改善箇所説明図

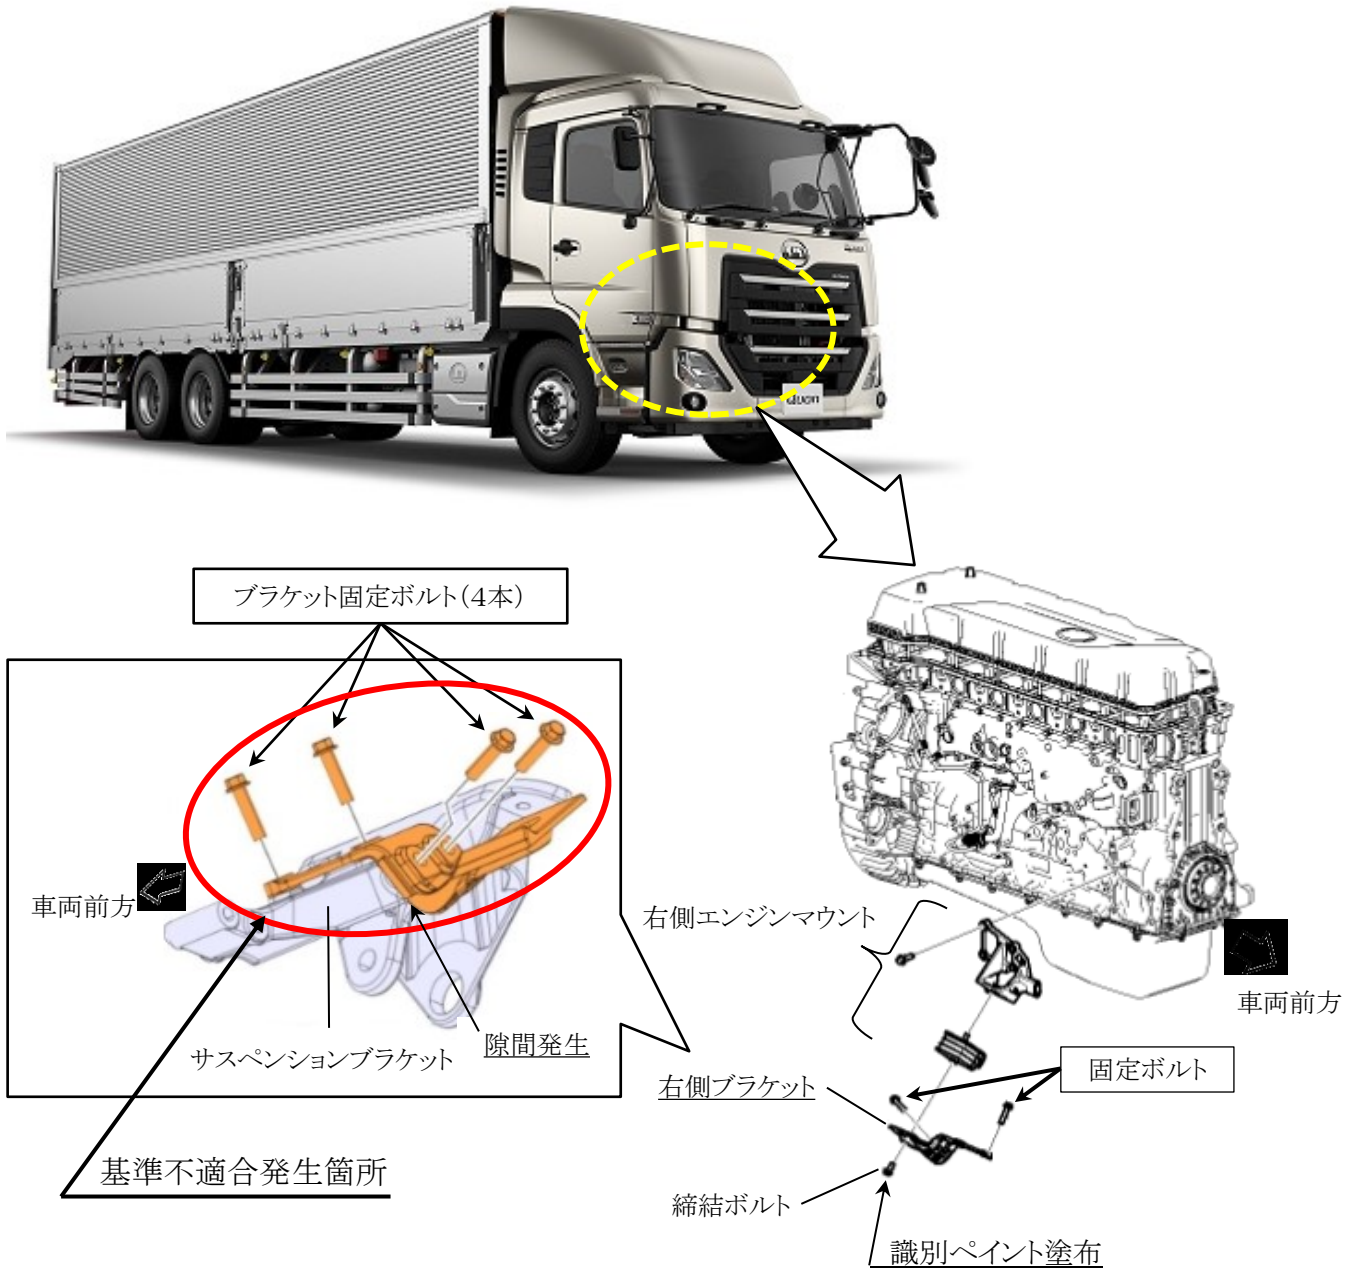
GH11エンジンの前方右側エンジンマウントにおいて、ブラケット固定ボルトの締め付け順序が不適切なため、サスペンションブラケットとの間に隙間ができていているものがある。そのため、エンジン振動等で固定ボルトが緩み、そのままの状態で使用を続けるとブラケットが破断してエンジンが振れ、最悪の場合、クーリングファンが他部と接触・破損して、冷却性能が低下しオーバーヒートに至るおそれがある。

全車両、当該ボルトの緩みとブラケット接合部を確認し、適正な順序で締め付ける。なお、当該ボルト及びブラケットに損傷等がある場合は、新品に交換する。

注： は適正な順序で再締め付けする部品を示す。

識別： 右側前方エンジンマウントブラケットの締結ボルトの頭部に白色または黄色のペイントを塗布する。
